大型トラックの動力伝達装置のリコールについて

リコール届出番号3210

平成25年8月27日、UDトラックス株式会社は下記のリコールを国土交通大臣に届け出しました。

改善箇所説明図

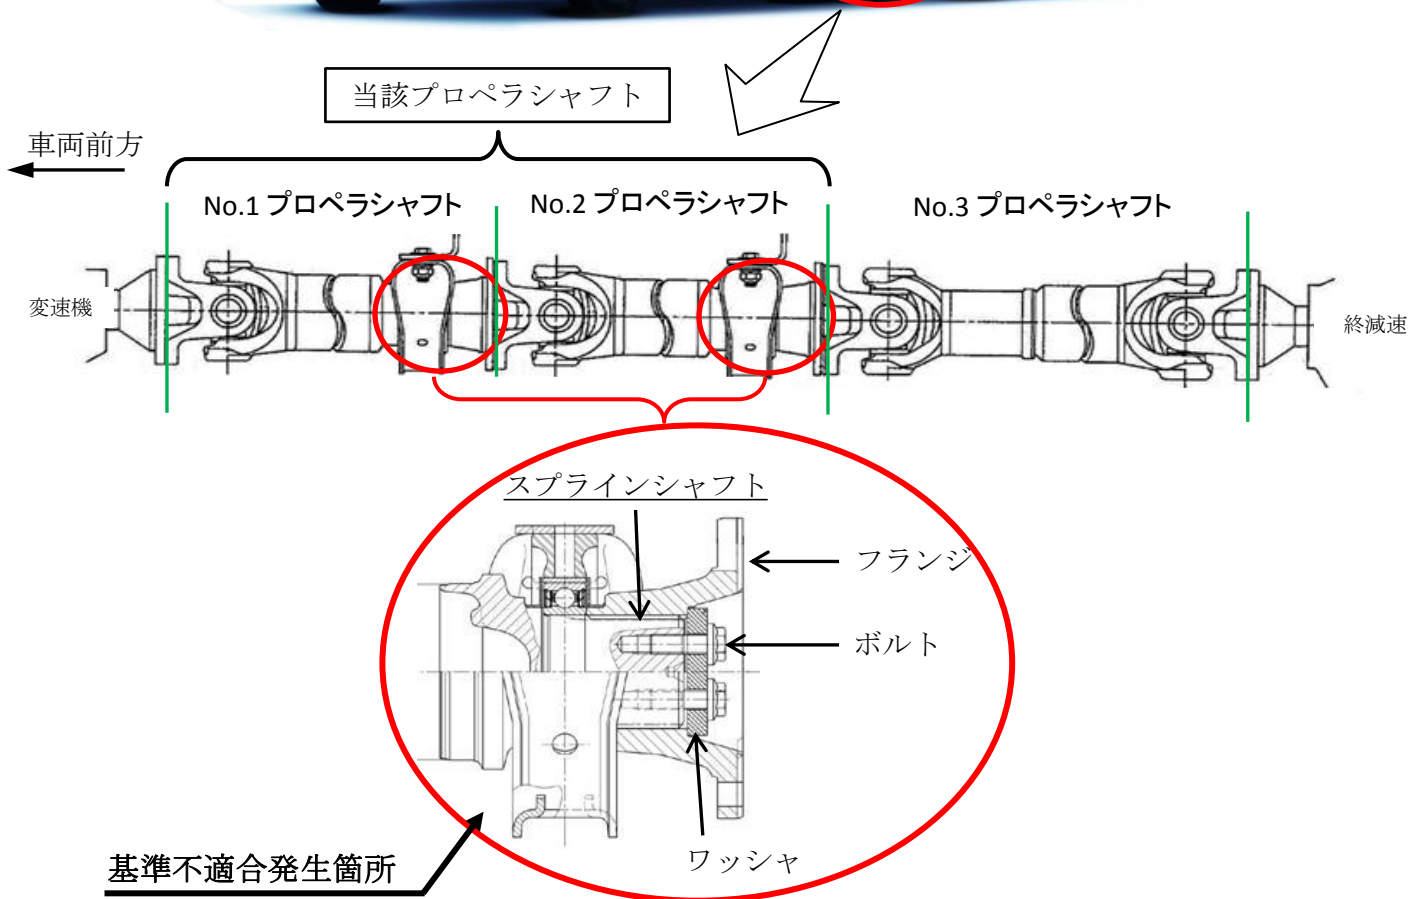
大型トラックのプロペラシャフトにおいて、スプラインシャフトの寸法が小さいため、それと結合するフランジとの間の遊びが大きいのがあり、当該フランジとスプラインシャフトを固定する締結用ボルトに過大な入力が生じることがある。そのため、そのままの状態で使用を続けると、当該ボルトが折損し、最悪の場合、プロペラシャフトが脱落し走行不能となるおそれがある。

改善の内容
全車両、当該プロペラシャフトを良品と交換する。

注： 内は、交換部品を示す。
識別：フランジ部に、黄色ペイントを塗布する。
